RESOLUCIÓN DEL CONSEJERO DIRECTOR DE LA GERENCIA MUNICIPAL DE URBANISMO DEL EXCMO. AYUNTAMIENTO DE SANTA CRUZ DE TENERIFE, DON JUAN RAMÓN LAZCANO DE LA CONCHA.

Visto el expediente con referencia número **2019/3863** relativo al **proyecto de urbanización en Cuevas Blancas (calle Punta de Teno, Simún y Siroco) y la actuación de ejecución del sistema general viario (calle Punta de Anaga)**, término municipal de Santa Cruz de Tenerife, promovido por VIVIENDA, PROYECTOS Y OBRAS MUNICIPALES DE SANTA CRUZ DE TENERIFE, son de apreciar los siguientes,

“ASUNTO: Proyecto de “Urbanización en Cuevas Blancas (C/ Punta de Teno, Simún y Siroco) y La Actuación de Ejecución del Sistema General Viario (C/ Punta de Anaga), T.M. de Santa Cruz de Tenerife”.

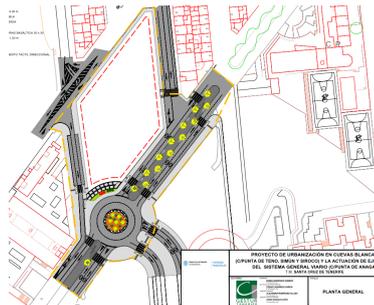
Con fecha 22 de febrero de 2019 esta Gerencia Municipal de Urbanismo emitió Informe de Alineaciones y Rasantes para la parcela delimitada por las Calles Punta de Anaga (tramo sin urbanizar), y por las Calles parcialmente urbanizadas Punta de Teno, El Siroco y El Simun. En las observaciones de dicho Informe se decía:

“- Estado de la urbanización: parcialmente ejecutada, por lo que la parcela NO tiene la condición de solar.

- *No se podrá edificar sobre la parcela hasta que no se encuentre ejecutada toda la urbanización*

Perimetral de la manzana, es decir, la correspondiente a: Ensanche C/ El Siroco, Tramo C/ Punta de Anaga (entre las Calles El Siroco y El Simun) y Remate de las aceras en las Calles Punta de Teno y El Simun. Para ello se deberá previamente, redactar y tramitar el Proyecto de Urbanización correspondiente.

En dicho Proyecto se deberá resolver y justificar la solución más adecuada para el encuentro entre la C/ El Siroco y la C/ Punta de Anaga.”

Este Servicio informa que, en lo que se refiere a los usos del suelo y a las Alineaciones de los viales proyectados, las obras a ejecutar se ajustan al Planeamiento de Aplicación y a las instrucciones del Informe de Alineaciones y Rasantes de fecha 22-02-2019, por lo que en lo que compete a este Servicio se **informa favorablemente**".
